UNIONE COMUNI MODENESI AREA NORD – COMUNE DI NOVI DI MODENA

CONFERENZA DEI SERVIZI SUL PROGETTO PRELIMINARE
RELATIVO ALL'AUTOSTRADA REGIONALE CISPADANA
EX ART. 14 BIS DELLA LEGGE 241/1990

VALUTAZIONI, CONDIZIONI E PROPOSTE RELATIVE
ALLE TEMATICHE RILEVANTI EMERSE IN SEDE
DI CONFERENZA PRELIMINARE DEI SERVIZI,
PROPEDEUTICHE ALLA VALUTAZIONE DA PARTE
DEI COMUNI INTERESSATI DEL PROGETTO DEFINITIVO
DELL'AUTOSTRADA REGIONALE CISPADANA

CONTRIBUTO ALLA CONFERENZA PRELIMINARE

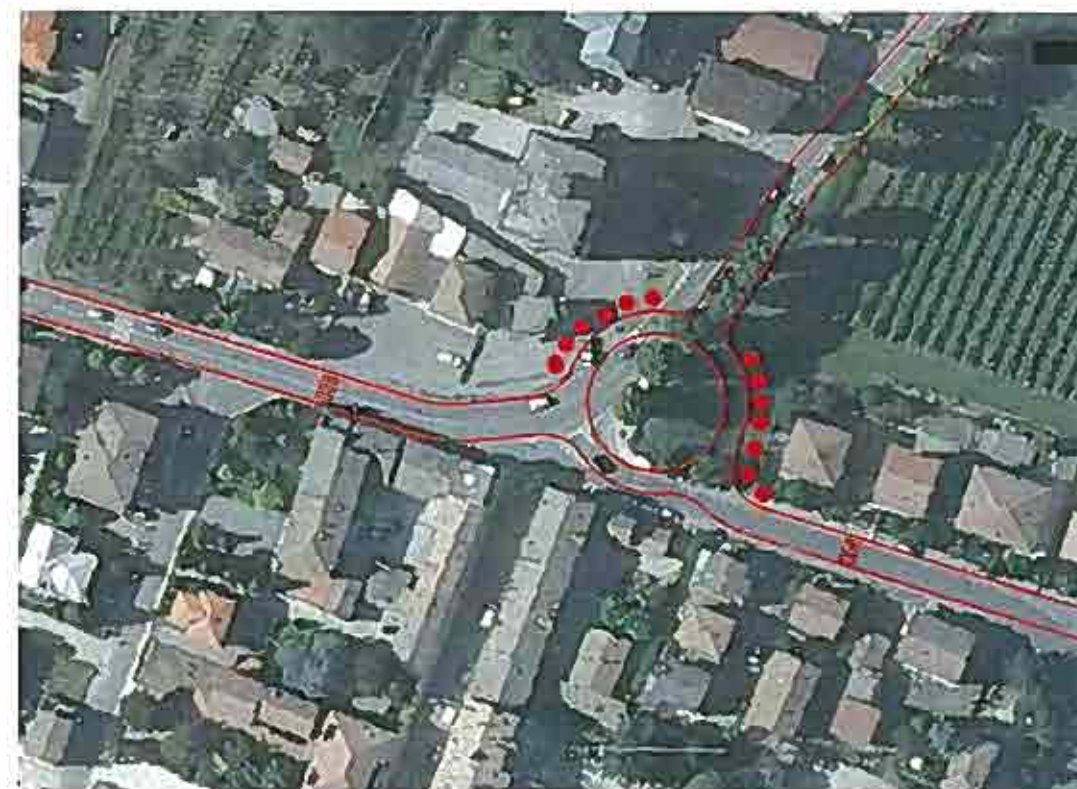
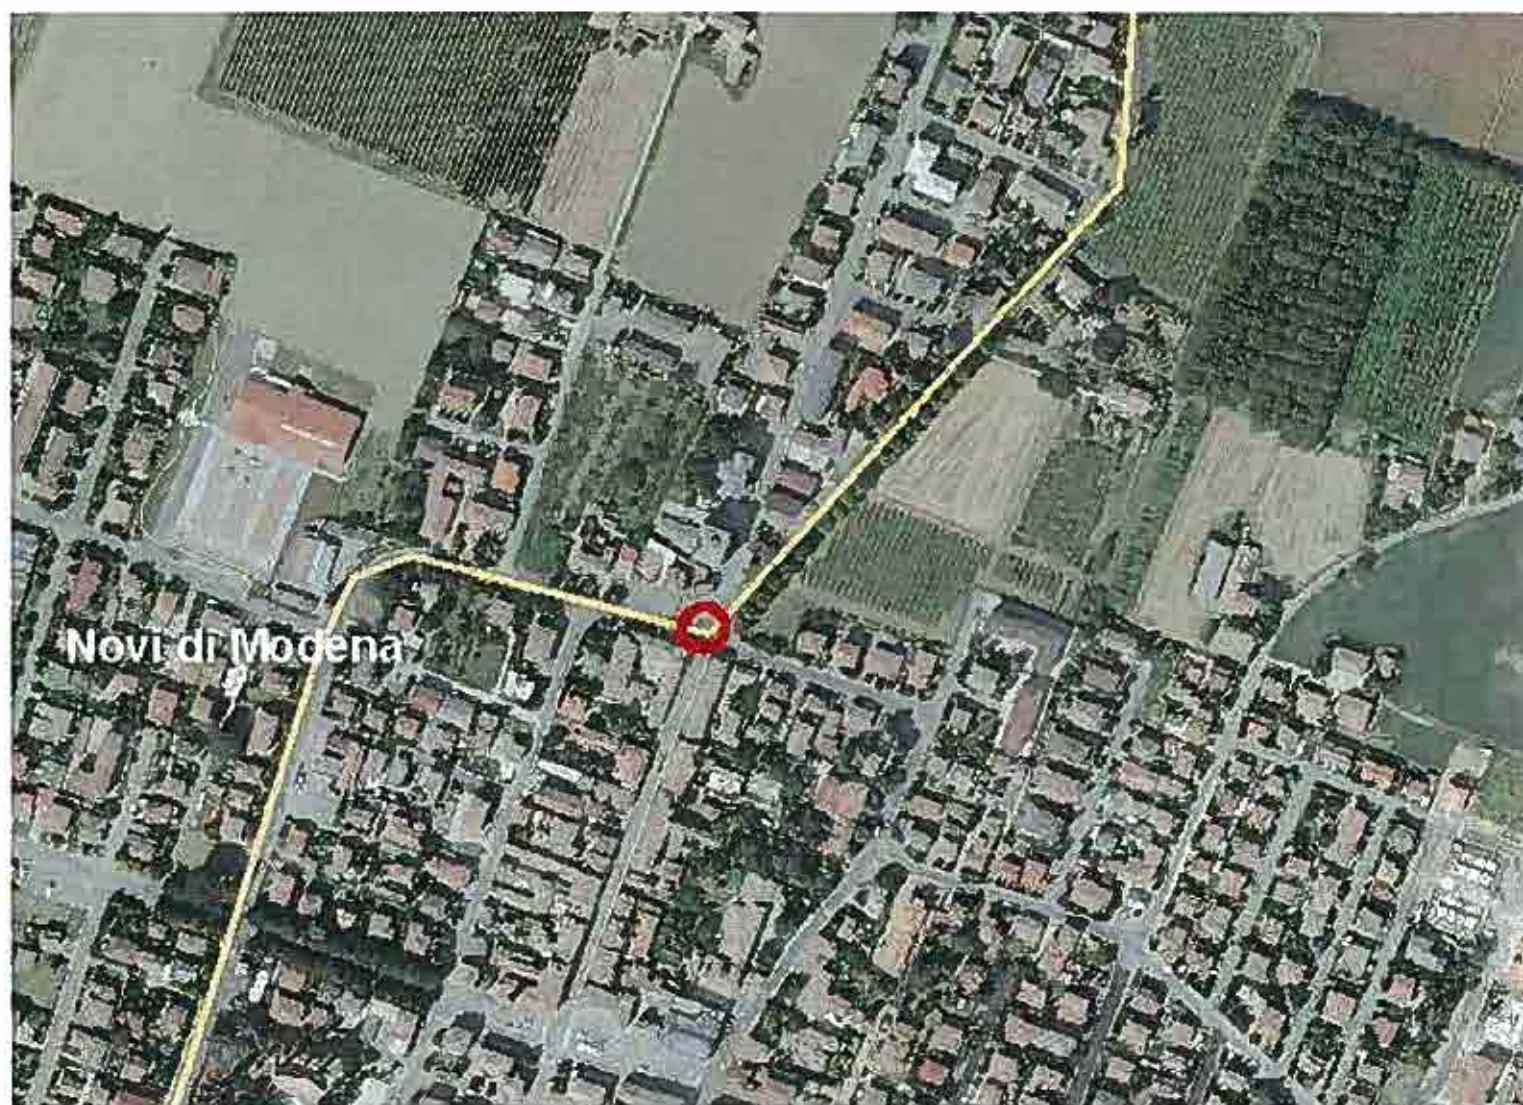
L'alternativa a sud della SP8 (figura in basso) presenta una criticità nell'attraversamento del collegamento con la provinciale del casello. Ad un primo esame sembra preferibile la soluzione a nord (in alto)
